## JSAF 外洋特別規定 2016-2017 (2017 版) Version 0.2 に関して

World Sailing Offshore Special Regulations2016-2017 の適用期間内改訂に伴い、JSAF 外洋特別規定 2016-2017 も改訂を行いました。

施行日：2017年5月1日

■4.22 乗員落水特定と救助[カテゴリー3、4]

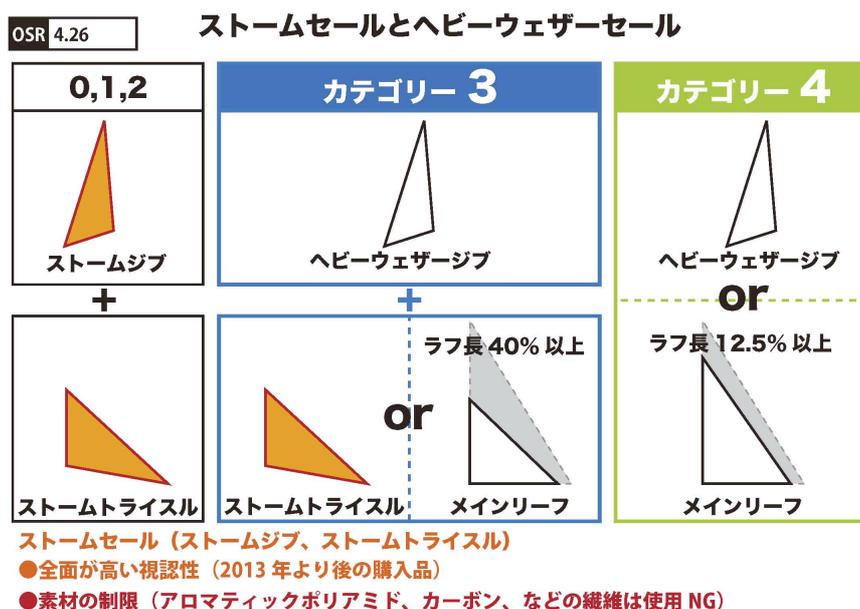
・タイトルの変更

＜変更理由：2016 World Sailing 年次総会報告書より＞「現行規則で分散している落水者特定設備と回収の要件項目を、一つの項目 4.22 にまとめ判り易くする。」

＜補足＞カテゴリー0 や1 で要求される落水者位置を特定する PLB やパーソナル AIS などの項目がここにまとめられている。
